まとめ 本通 3 丁目地区市街地再開発事業環境影響評価準備書（案）の段階で示される計画に関して、景観形成の観点から求めることに関する調査及び検討結果（素案）

図：眺望点（視点場）の位置図

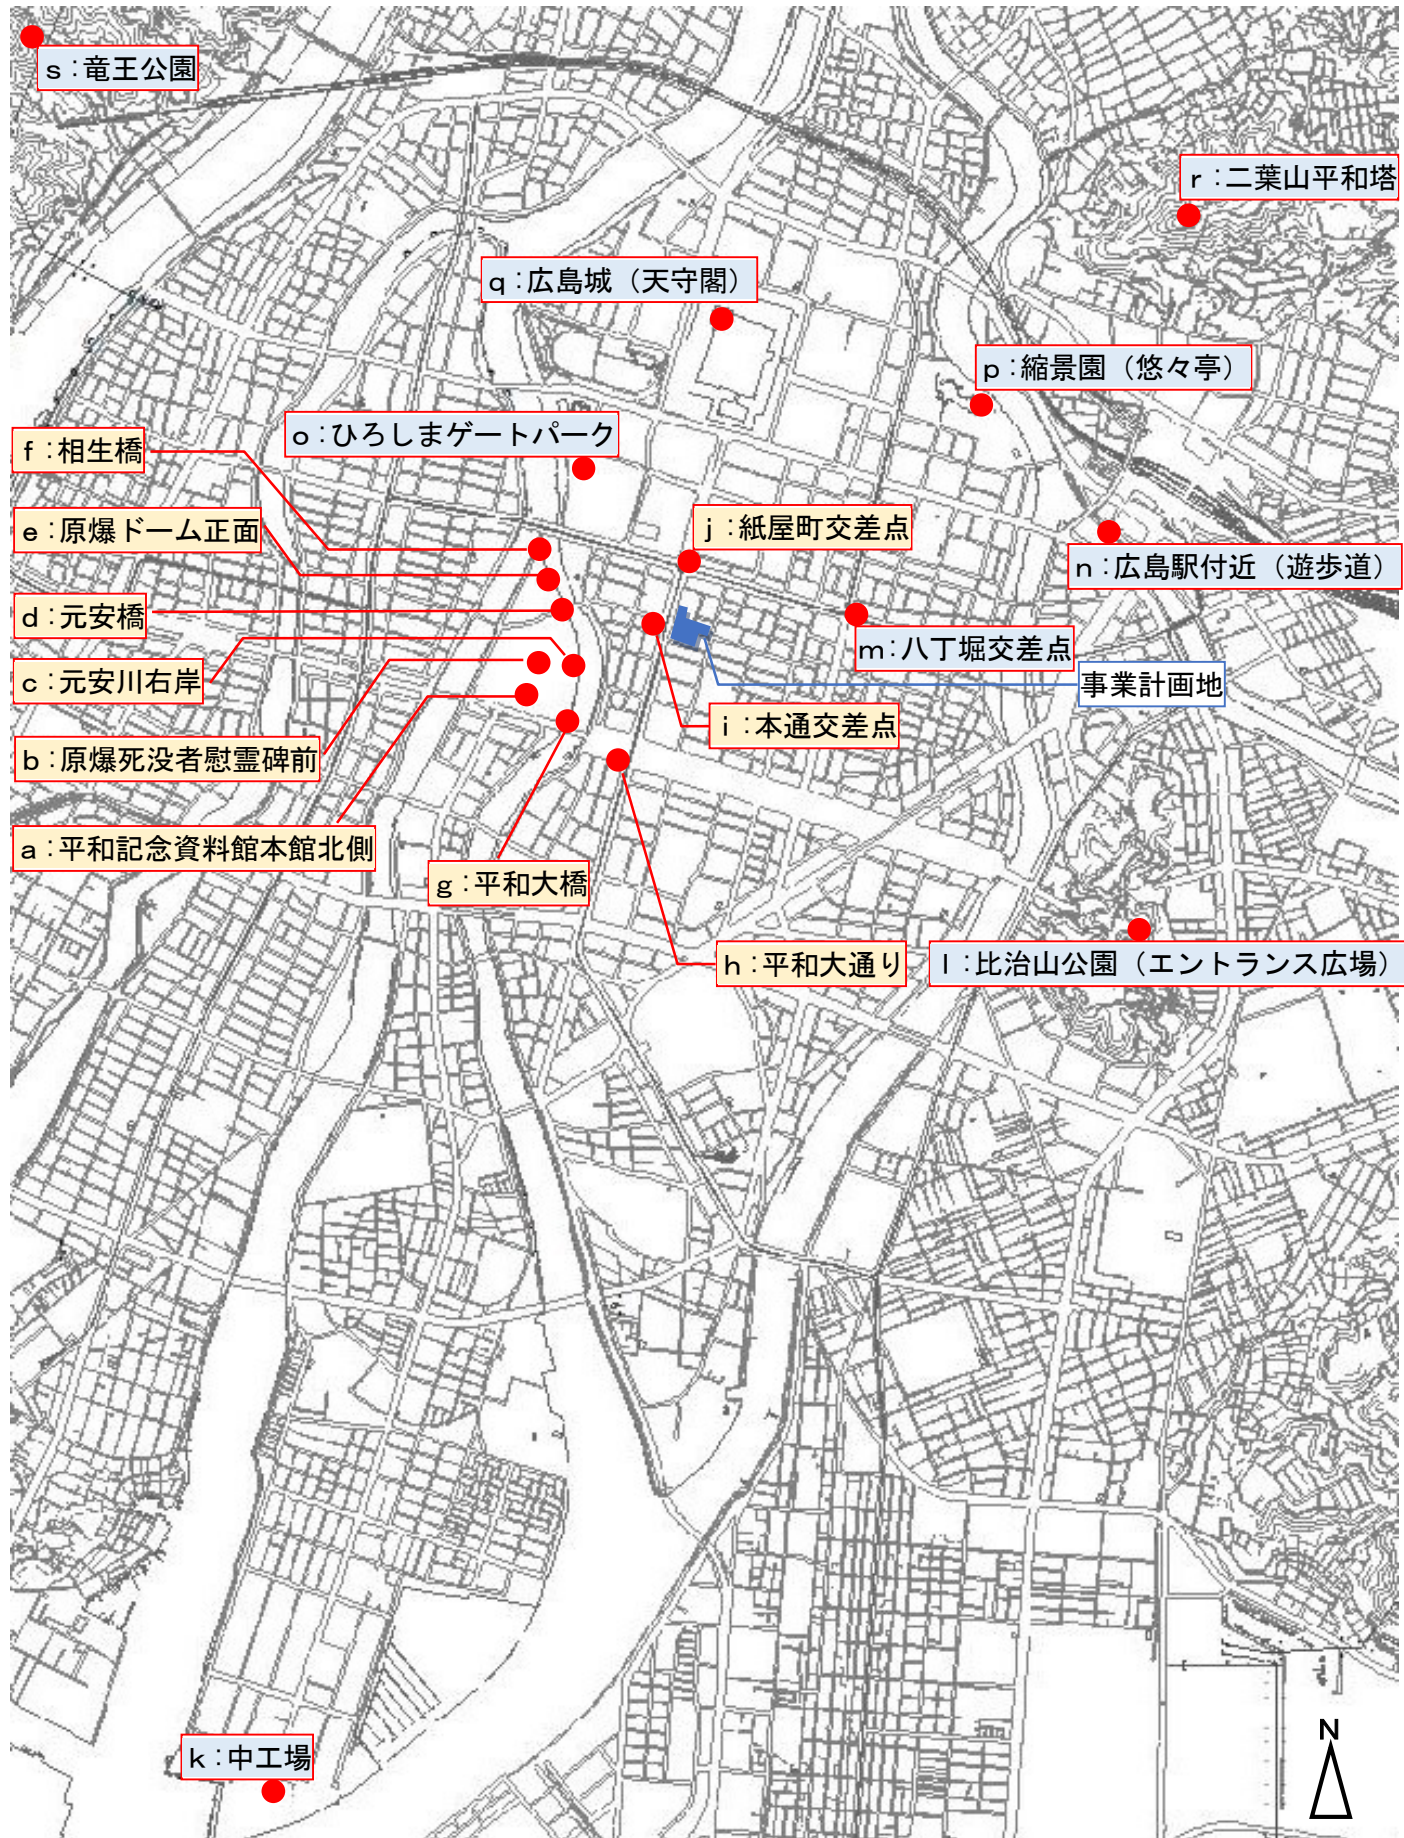
ただし、e：原爆ドーム正面（「あり方」で設定した視点場）、i：本通交差点（近景の視点場）、k：中工場（視点場として共有しやすく市街地を一望できる視点場）については追加が必要である。

準備書（案）で想定した眺望点（視点場）に含まれない次の箇所からの景観についても検討を行うこと。

- e： 原爆ドーム正面
- i： 本通交差点
- k： 中工場
